Neuaufstellung des Bebauungsplans Nr. II/2/19.07 „Neubau Gesamtschule Schildesche Westerfeldstraße Ecke Apfelstraße“

- Auswertung der Stellungnahmen aus den frühzeitigen Beteiligungsschritten gemäß §§ 13a (3), 4 (1) BauGB
- Ergebnis der Auswertung der frühzeitigen Beteiligungsverfahren/
Übersicht: Ergänzungen und Änderungen der Planunterlagen zum Entwurf

Stand: Entwurf; August 2023

Gestaltungsplan (ohne Maßstab, farbig)

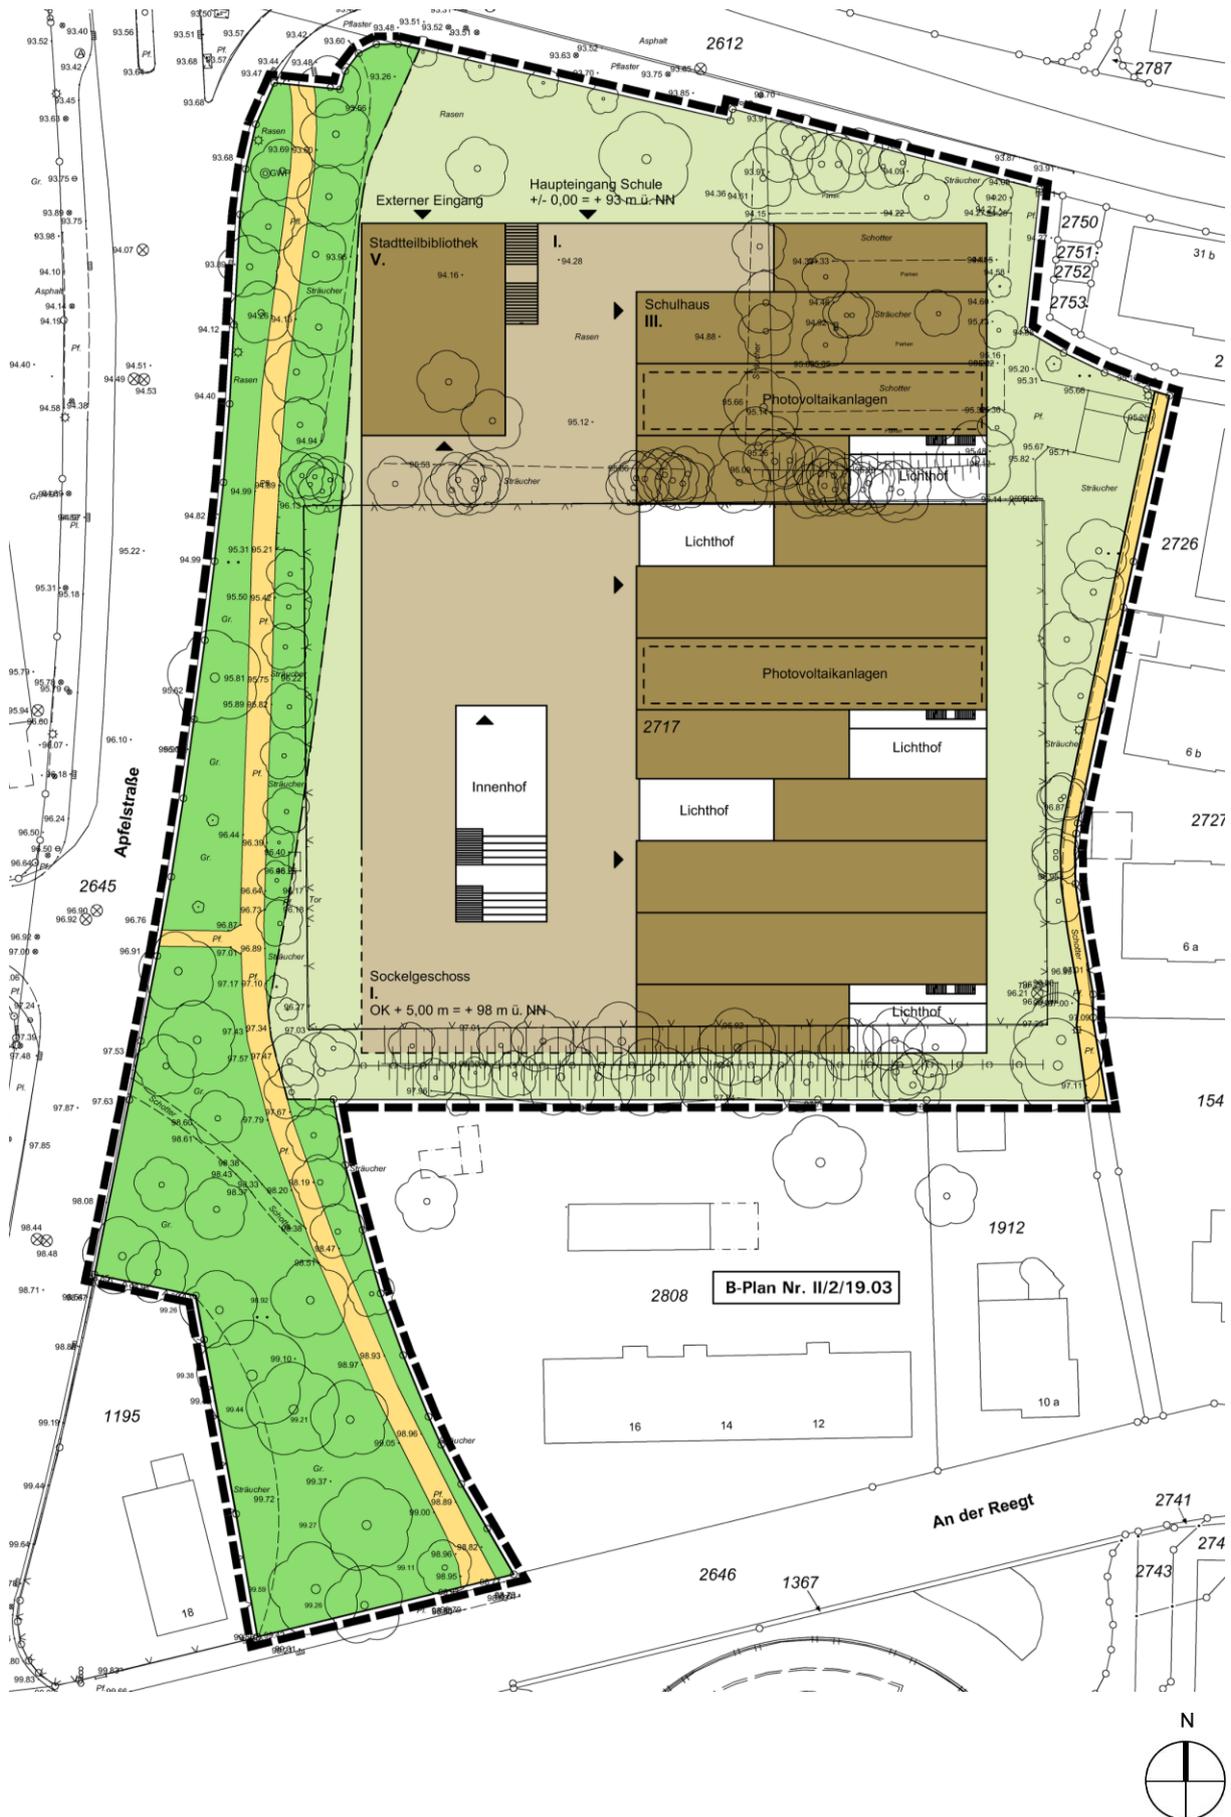
Auf Nachfrage erläutert Herr Tischmann anhand des Gestaltungsplans die Zugänge zum künftigen Schulgebäude von Südwesten und Norden.

Von den östlichen Nachbarn des neuen Schulstandorts wird um Informationen zu den geplanten Höhen, insbesondere auch des östlichen Schulgebäudes gebeten. Herr Tischmann erläutert, dass im Bereich des Turms mit den insgesamt fünf Nutzungsebenen eine

Höhe von ca. 21 m geplant ist. Das Gebäude im Osten wird mit seinen insgesamt drei Nutzungsebenen ca. 14/14,5 m erreichen. Diese Angaben beziehen sich auf die Höhenlage des Geländes im Bereich der Westerfeldstraße im Norden. Es ist zu bedenken, dass auf dem Gelände selbst etwa 3,5 m Höhenunterschiede vorhanden sind. Zur Verdeutlichung zeigt er entsprechende Ansichten aus dem Wettbewerb.

Nutzungsplan (ohne Maßstab, farbig)

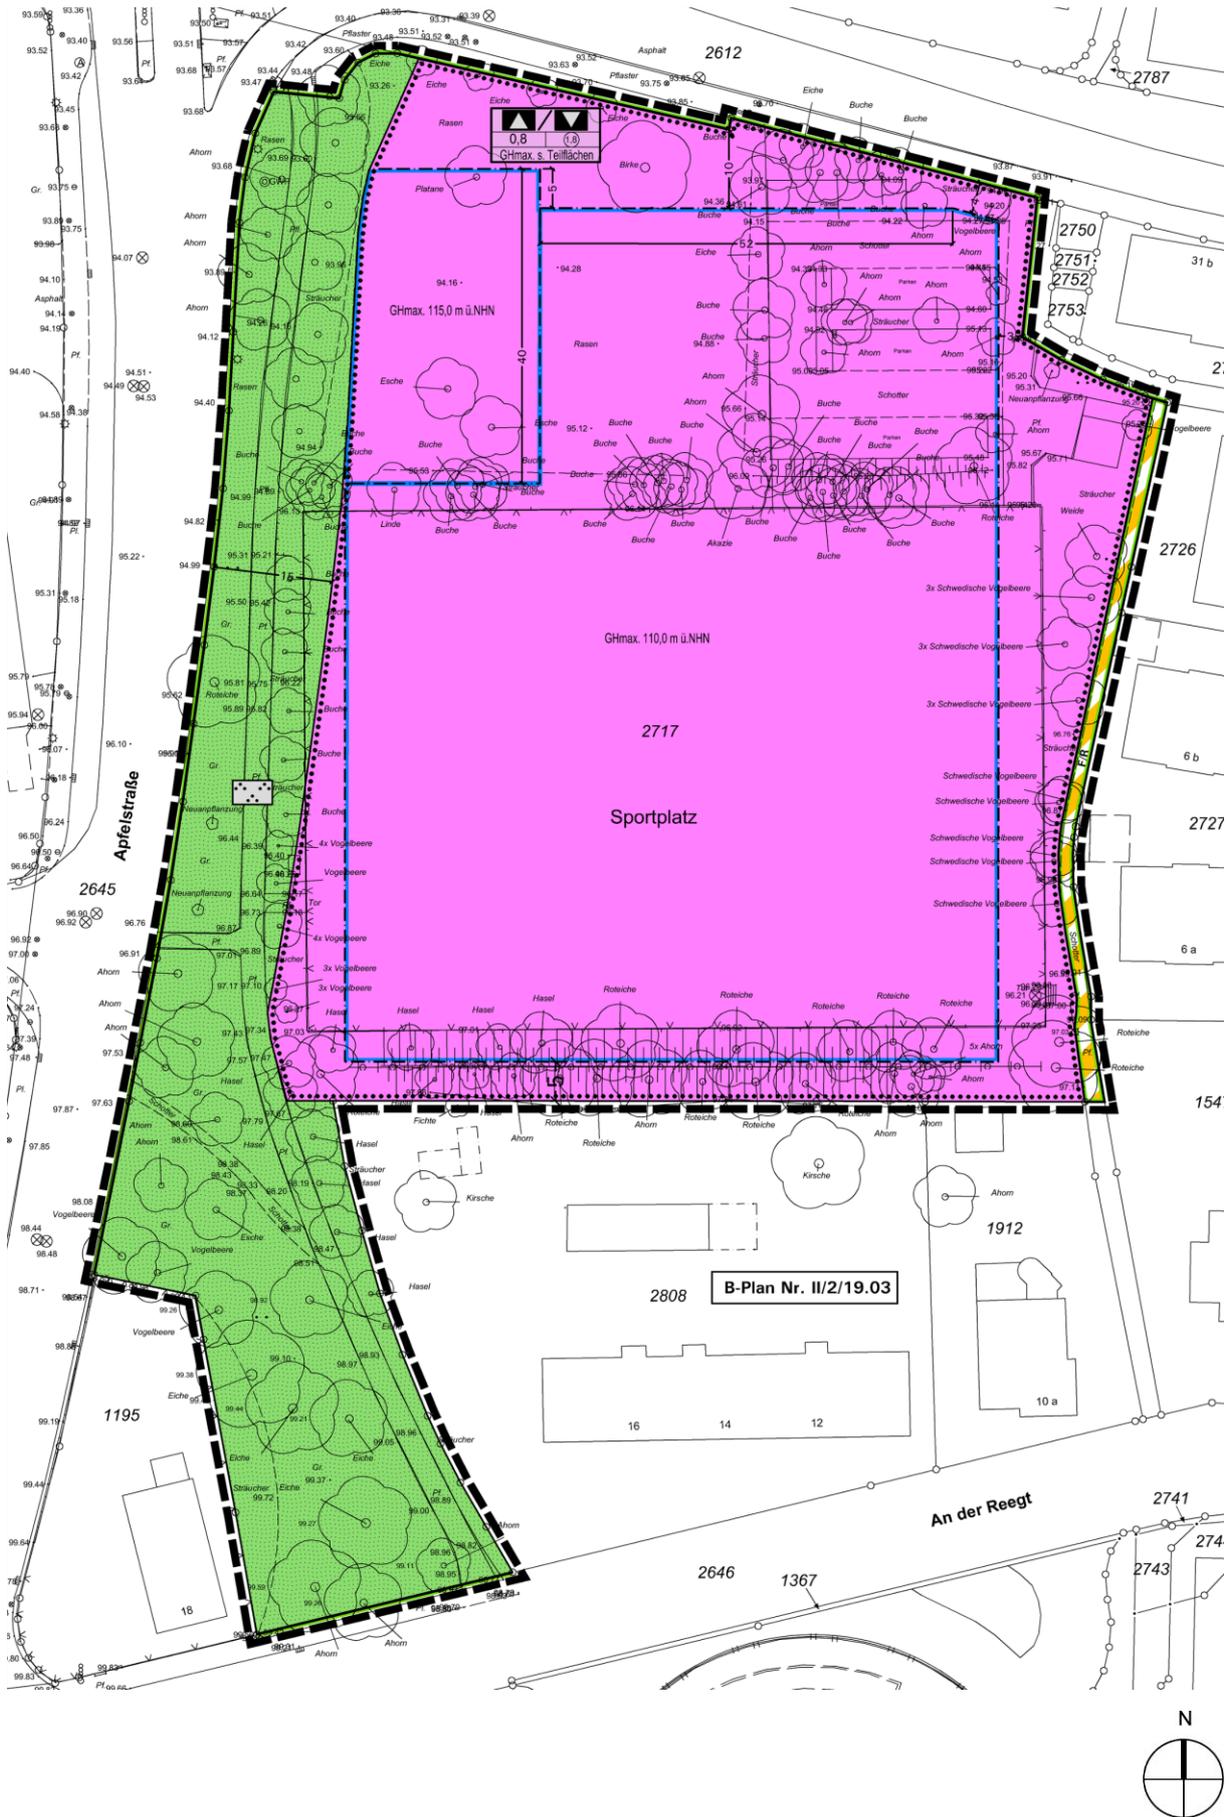
▪ Nutzungsplan

- Erweiterung Geltungsbereich im Nordosten um eine Teilfläche aus Flurstück Nr. 2811 (öffentlicher Fuß-/Radweg inkl. Geh- und Fahrrecht für Anlieger)
- Aufnahme bzw. Änderung der für die Erschließung erforderlichen Flächen (öffentlichen Verkehrsflächen und Verkehrsgrünflächen) inkl. Zu-/Abfahrtsverbot
- Anpassung der maximalen Gesamthöhe im Nordwesten
- Aufnahme von Lärmpegelbereichen
- Festsetzung von zu erhaltenen Einzelbäumen
